Věc: Rekonstrukce ŽST Brno – Královo Pole

Vysvětlení/ změna/ doplnění zadávací dokumentace č. 8
ve smyslu § 98 a § 99 zákona č. 134/2016 Sb., o zadávání veřejných zakázek, ve znění
pozdějších předpisů (dále jen „ZZVZ“)

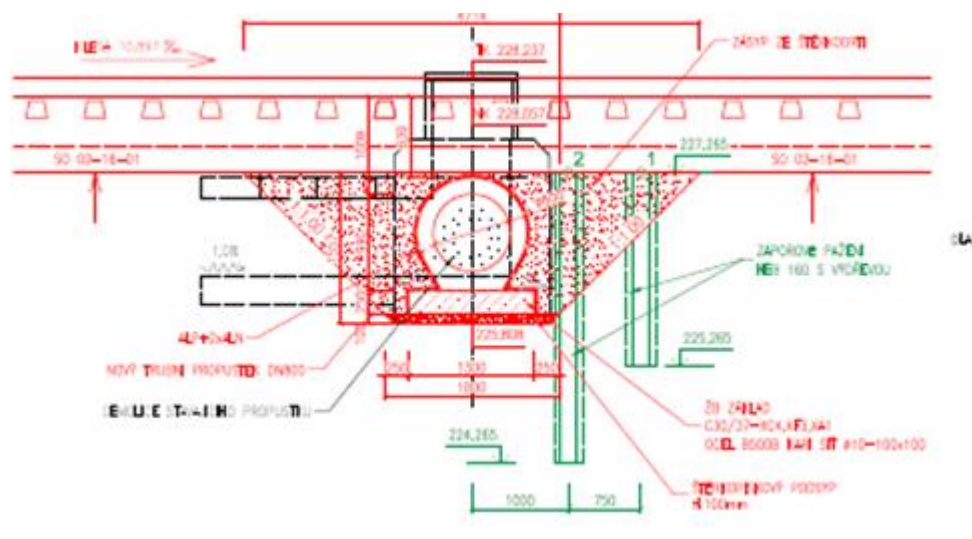
Dle zadavatelem postoupené projektové dokumentace ke **SO 02-19-04 T.ú. Brno-Maloměřice – Brno-Královo Pole, propustek v ev.km 3,388**, **SO 02-19-06 T.ú. Brno-Maloměřice – Brno-Královo Pole, propustek v ev.km 3,453** a **SO 02-19-22 T.ú. Brno-Maloměřice – Brno-Královo Pole, propustek v ev.km 5,686** je pažení provedeno pouze z jedné strany osy propustku (druhá strana není zajištěna).

V dokumentaci není řešeno zajištění štěrkového lože nad propustkem, hlavy zápor jsou cca 0,8 m pod úrovní hlavy koleje a kolejové lože není vůbec pažené. Zápor jsou krátké, dále chybí i převázka, táhla a výdřeva.

Příklad nákresu viz obrázek níže:

Žádáme zadavatele o vysvětlení a případně doplnění chybějících částí do výkazu výměr (v případě táhel jako samostatná položka), obdobně jako u první otázky.

Výstavba propustků bude probíhat v otevřené stavební jámě (viz kapitola 5.12.2 v TZ). Záporové pažení je navrženo pouze pro zachycení padajícího štěrku a je možno jej na stavbě upravit dle skutečných výkopů. Výdřeva není pro přehlednost zakreslena, ale je popsána v TZ a vykázána v soupisech prací. Délky zápor jsou dle projektanta dostačující, protože začínají na úrovni odtěžené plně tělesa železničního spodku. Pokud se tedy nerealizuje pažení štěrkového lože i v přílehlé trati, není nutné toto provádět ani nad propustkem. Pažení je z jedné strany provedeno proto, že šachta vždy navazuje na tunelovou stoku, která bude sama o sobě držet výkop. Samotná realizace se také musí přizpůsobit skutečným rozměrům a polohám skrytých konstrukcí, které nebylo možné v projektu postihnout a toto je v dokumentacích popsáno.
